2015年7月17日

キャノンアネルバ株式会社
品質保証部株式会社ダイヘン製高周波自動整合器およびコントローラの
制御基板変更のお知らせ

写真 1：識別シール貼付位置

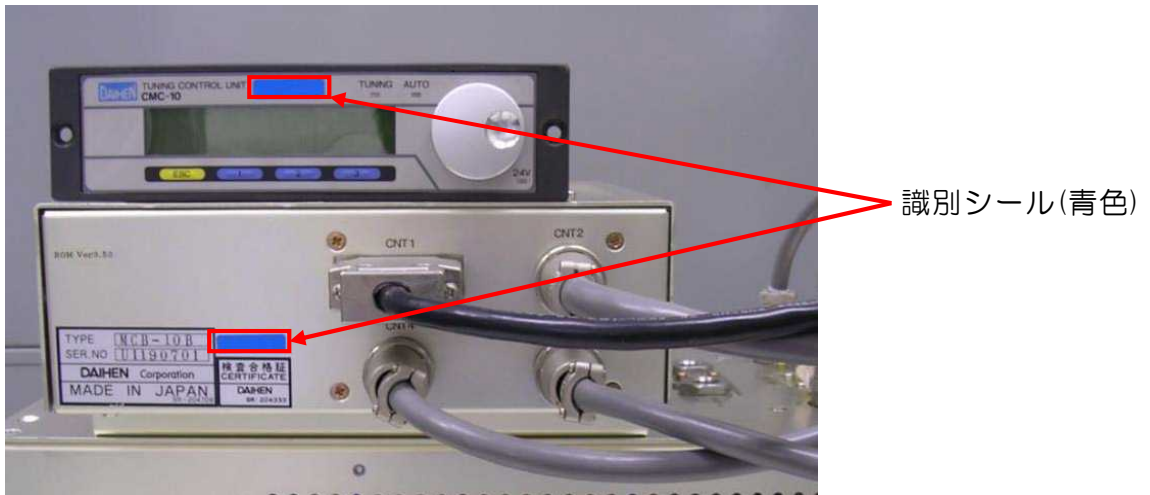
注3) 変更後の制御基板が搭載されている高周波自動整合器およびコントローラには、識別シール(青色)を貼付しています。(写真1参照)
